# 改 善 箇 所 説 明 図

改善の内容

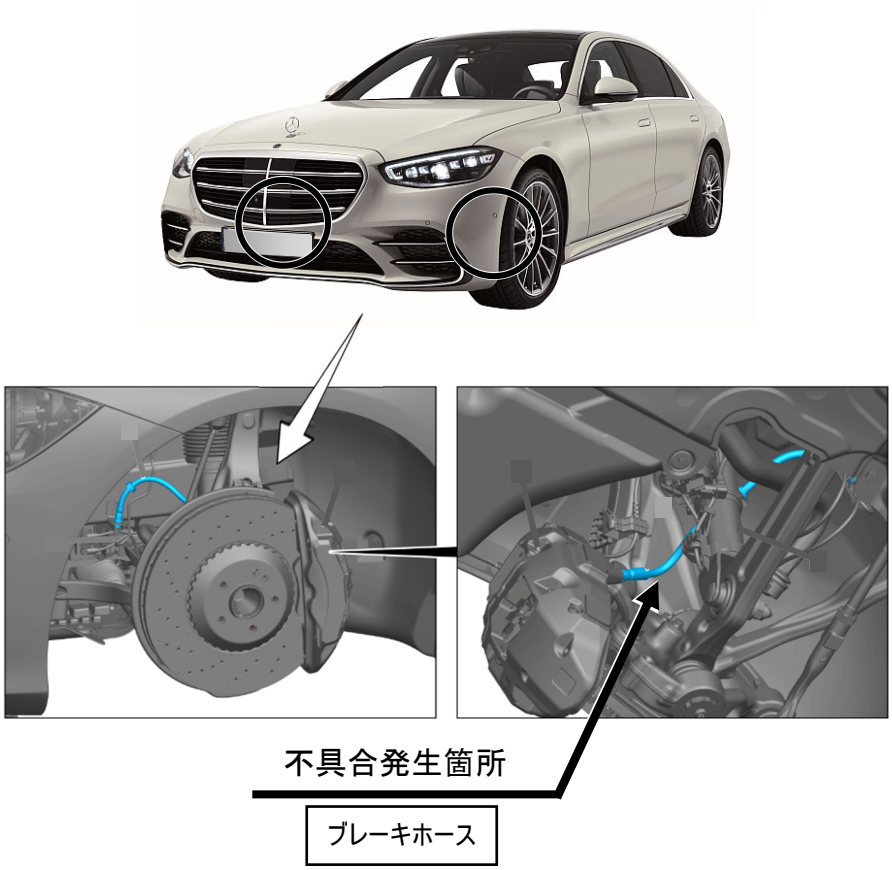
前輪のブレーキホースにおいて、設計検討が不十分なため、ブレーキホースの屈曲性が低く、応力が集中して亀裂が発生することがある。そのため、そのまま使用を続けると、ブレーキフルードが漏れ、制動力が低下するおそれがある。

全車両、前輪のブレーキホースを対策品に交換する。

識別 ： 車台番号の付近に黄色の識別ペイントを塗布する
